Cimitero di Taranto

Rilievo di manufatto cimiteriale

Tipologia tumulo Biposto

Campo 45 - Lotto 84

Foto dello stato di fatto 21/08/2023

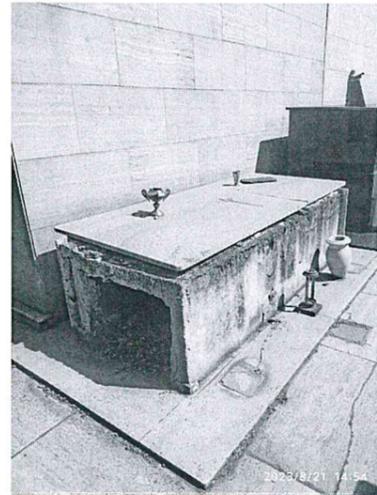
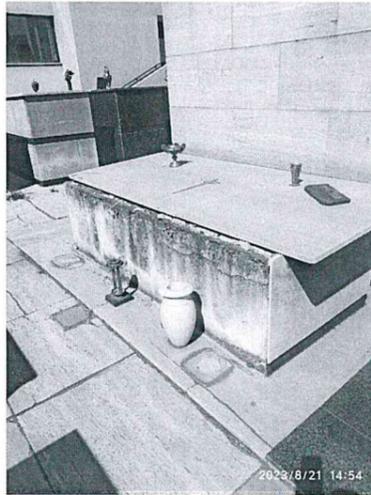
Il tumulo in oggetto si presenta adeguatamente distante dagli altri tumuli adiacenti, pertanto il nuovo manufatto è di facile realizzazione, dovrà conservare l'attuale posizione, estendendosi di cm 10 sul fronte dx nel verso del tumulo esistente, per realizzare il loculo secondo le dimensioni previste dal regolamento di polizia mortuaria. E' fatto obbligo che il nuovo manufatto venga rivestito con marmi simili a quelli adiacenti.

Il concessionario dovrà procedere alla demolizione dell'esistente manufatto a proprie spese.

TAVOLA INTEGRATIVA ALLEGATA ALLA DELIBERA DI G.M. N. 96... DEL 16.6.2011

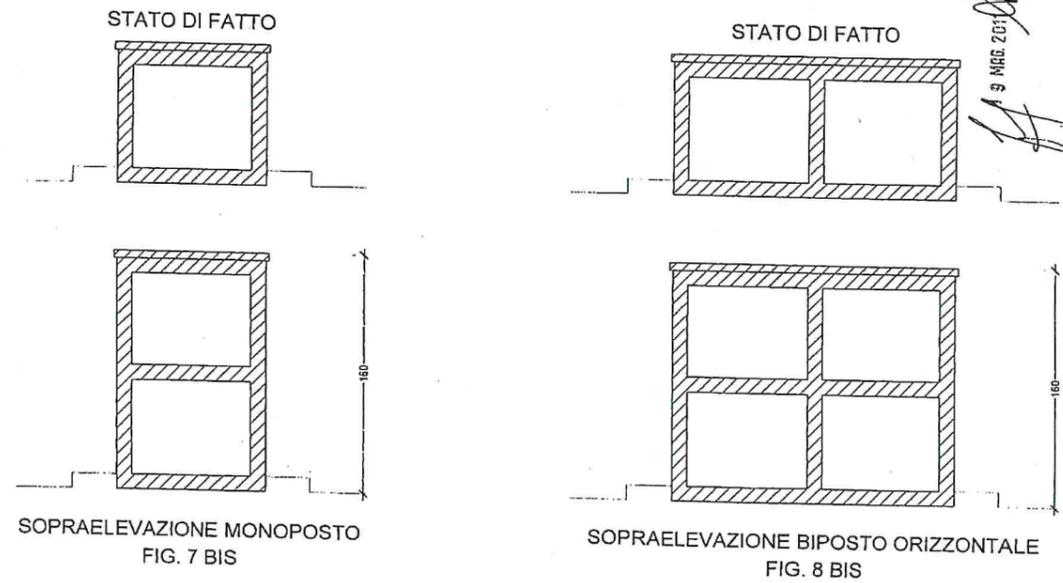
Dovendo il concessionario procedere alla eventuale realizzazione di un tumulo biposto non potrà superare l'altezza di mt 1,60 dal piano stradale del viale antistante al lotto come previsto dalla Delibera di G.C. n. 96 del 16/06/2011 (vedasi tavola grafica di ultima pagina).
